(仮称) SVH 千里丘新築工事に係る  
環境影響評価書

要約書

令和2年8月

株式会社 LIXIL ビバ

図5 交通対策

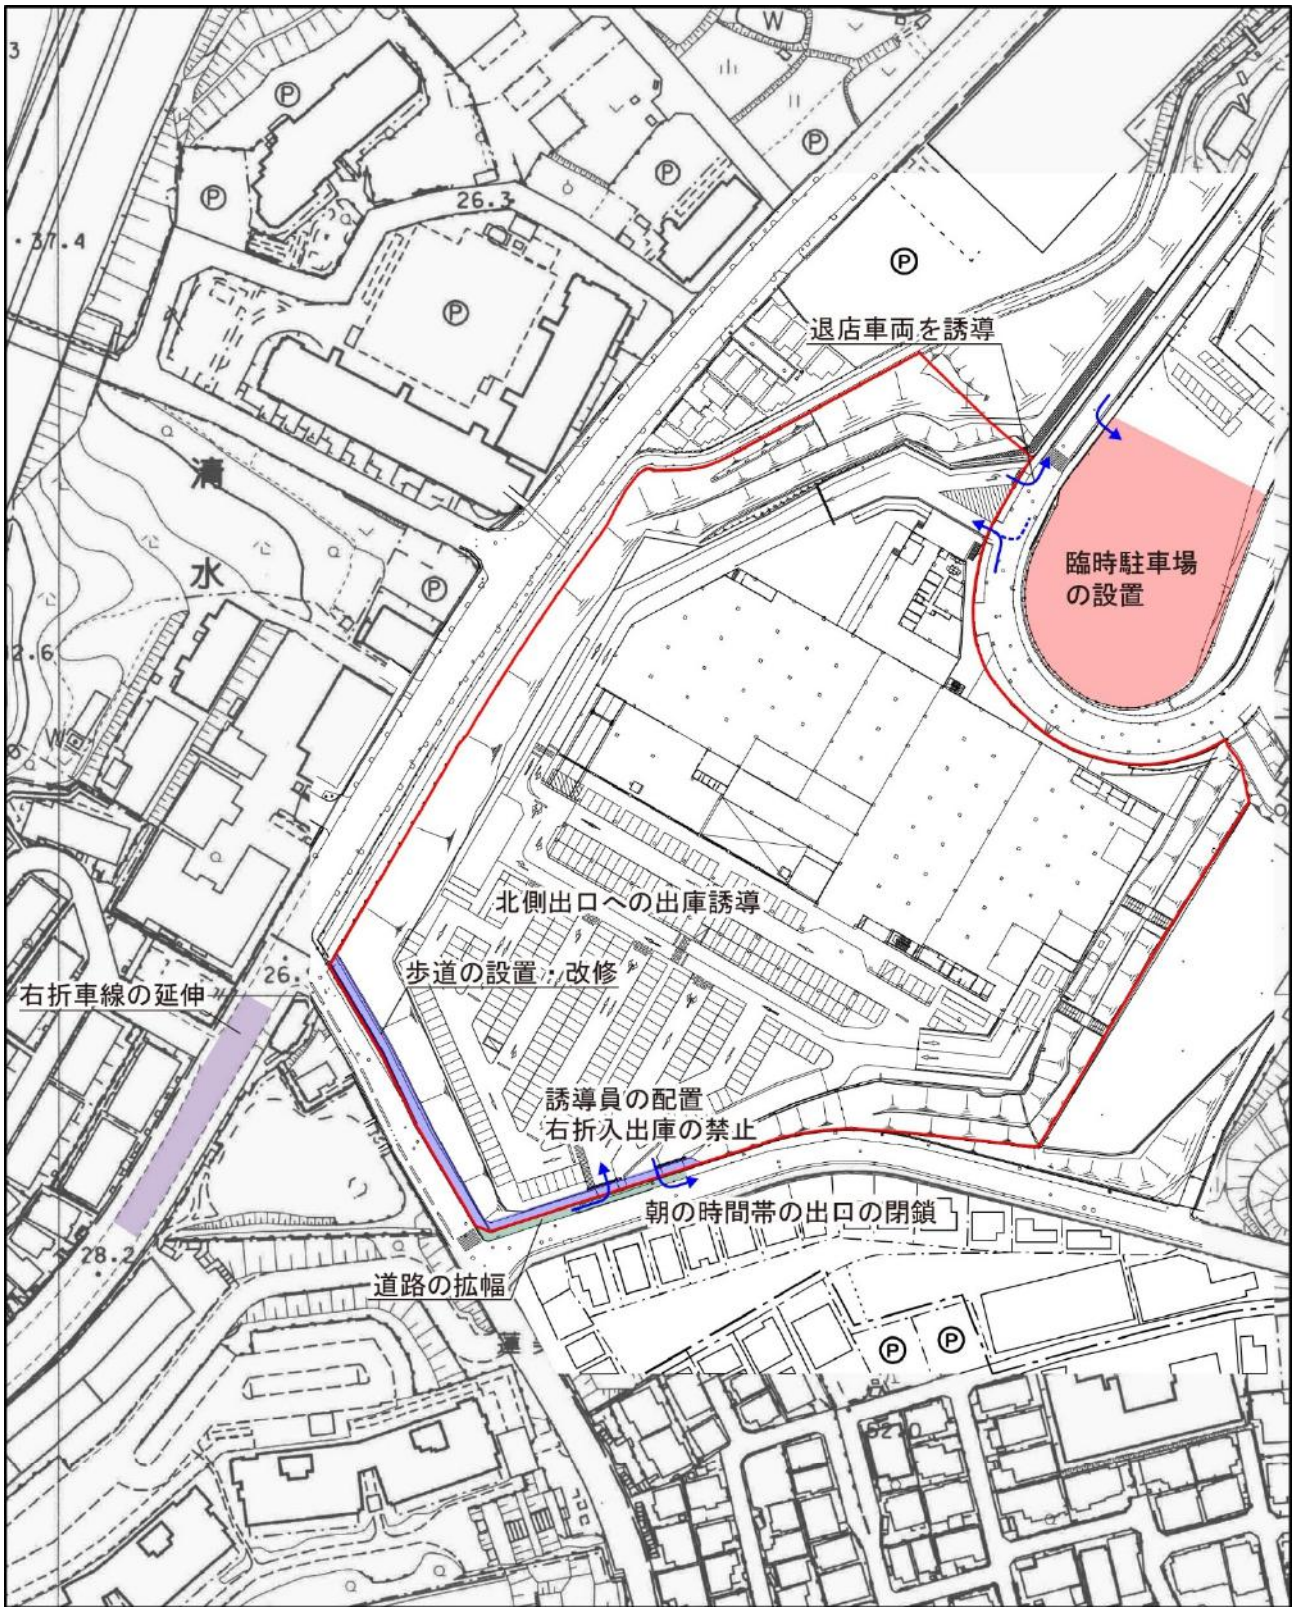
<p>交通混雑・交通安全</p>	<p>南側（フォレストシティ千里丘側）の駐車場出入口を封鎖させて頂きたい。理由①土日は現状でも渋滞が頻発しており更に渋滞状況を悪化させる。ついでに周りの住民の生活の質を下げる程のものであり、容認できるものではない。②加えて、南側出入口は、急坂の出入口であり、丁字路の道路まで10m程度と距離が短く、南側駐車場出口前は既に渋滞が発生していることが多く、交通事故やトラブルが懸念され危険な状況を生みだす。③小学校の通学路でもあり、子供の通行も多く、非常に危険。</p>	<p>来店車両は多方面から来られますので、利便性や周辺の交通混雑に配慮すると、出入口を複数箇所に設けて分散させるというのは商業施設を運営していく上では必要なことかと考えています。実際、事業者の他店舗において、同規模で出入口が1箇所で運営している（成り立っている）店舗は現状ありません。したがって、①については、2箇所の出入口で運用することの方が周辺交通への負荷が分散されるものと考えています。</p> <p>②については、原則、出入口は左折入庫及び左折出庫とします。南側出入口については、看板、誘導員などを配置して右折入庫及び右折出庫を禁止することに加え、右折出庫を物理的に止める対策や左折出庫の誘導策について、道路管理者と協議してまいります。また、計画地南側をセットバックして南側出入口前面道路（引込車線）を拡幅し、来店（左折）車両と直進車両を分離する計画としているため、既存の交通流に影響を及ぼさないよう配慮しています。</p>

項目	意見の内容	事業者の見解
<p>交通混雑・交通安全（続き）</p>		<p>③については、朝の時間帯（特に通学時間帯）は、南側出入口に誘導員を配置する計画としています。</p>
	<p>駐車場南側の出入口は、道路が急勾配であり右折入場等で渋滞の要因と道路の幅員が狭く、危険度が増し適切でない。道路の幅員拡張が必要である。</p>	<p>ご指摘のとおり、計画地南側をセットバックして南側出入口前面道路（引込車線）を拡幅し、来店（左折）車両と直進車両を分離する計画としています。</p>
	<p>南西の道路（徳洲会病院→あおば通りに抜ける道路）は法面側にも歩道を設けること。横断歩道は設置されたが歩行者の危険度は高く法面側を歩く人が多い。法面を見直し（削って拡幅）歩道を設置すること。</p>	<p>ご要望を踏まえまして、計画地南西側をセットバックして歩道を設置します。</p>
	<p>出口を変えるのは難しいのであれば、必ず「左折入庫と左折出庫」を徹底させてほしい。両入り口とも道路が狭い。右折での進入出をさせると大変混雑する。注意書きやガードマンでは無く、ポールや経路・縁石・ガードレールなどで、物理的に右折の出入りが出来ないような対策を講じてほしい。</p>	<p>ご指摘のとおり、警察からの指導も踏まえ、左折入庫及び左折出庫を原則としています。特に南側出入口については、看板、誘導員などを配置して右折入庫及び右折出庫を禁止します。 また、右折出庫を物理的に止める対策や左折出庫の誘導策について、道路管理者と協議してまいります。 なお、朝の時間帯（特に通学時間帯）は、南側出入口に誘導員を配置する計画としています。北側出入口については、オープン当初になりますが、北側出入口から道路を挟んで対面にある駐車場を臨時駐車場として利用し、清水交差点方面から進入してきた来店車両を左折入庫させる計画としています。</p>
	<p>交通状況について、現在エキスポシティが出来て、土日祝の 10 時～12 時は常に渋滞している。また、それ以外の時間帯も交通量は多い。これに、ガンバスタジアムで試合がある日は更に渋滞する。</p>	<p>事業の実施による計画地周辺への交通への影響について、調査、予測及び評価を行いました。その結果、交通対策を実施することにより、周辺交通への著しい影響はないものと評価しました。また、環境への影響を最小限にとどめるよう、実行可能な範囲でさらなる環境保全対策を実施してまいります。</p>

千里丘北交差点の事業計画地方面への右折車線を延伸する、事業計画地南西側をセットバックして歩道を設置する、事業計画地南側をセットバックして南側出入口前面道路(引込車線)を拡幅し、来店(左折)車両と直進車両を分離する、看板・誘導員などを配置し、右折入庫及び右折出庫を禁止する、

朝の時間帯（特に通学時間帯）は出口を閉鎖し、入口には誘導員を配置するなどの対策を実施し、南側入口を利用することによる環境負荷を可能な限り低減します。
